Opinia Nr 006324

z wyników przeprowadzonych oględzin - ekspertyzy urządzeń grzewczo-kominowych

w budynku przy ul. Gen. Andersa nr 21/2 w Wałbrzychu
dotycząca urządzeń grzewczo-kominowych używanych przez
B.O.K. Białą Kominę

SZKIC ORIENTACYJNY

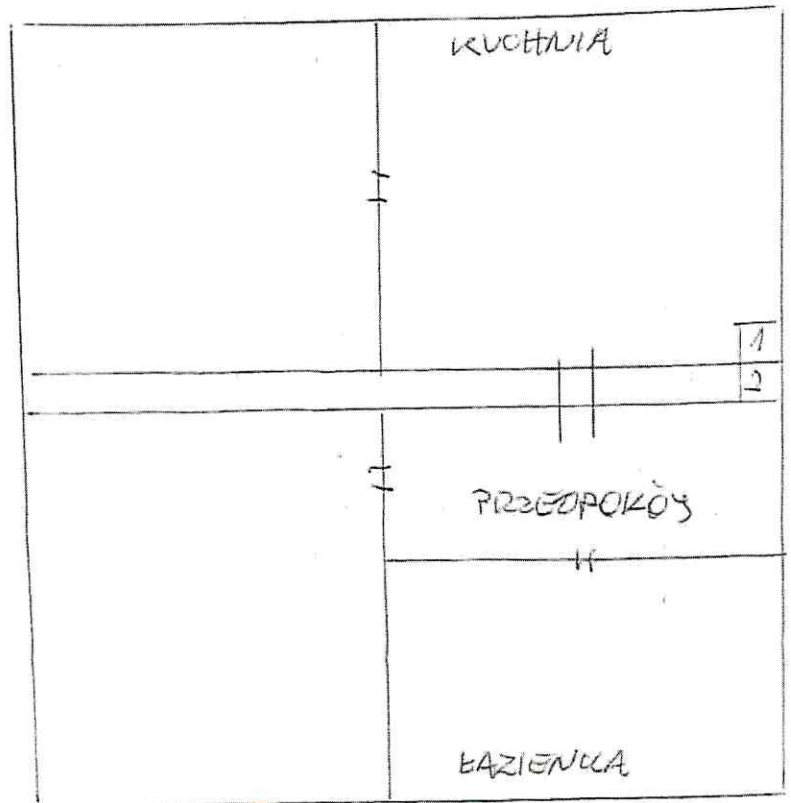
1. Stan podłączenia nie pozwala na podłączenie pieca CO etaz do istniejących przewodów. Dlatego też dla pieca CO i wentylacji mechanicznej w M-2 wykonać nowe przewody w oparciu o projekt.
2. Dla prawidłowego funkcjonowania urządzeń kominowych zapewnić właściwy napływ powietrza z zewnątrz poprzez urządzenia zewnętrzne.
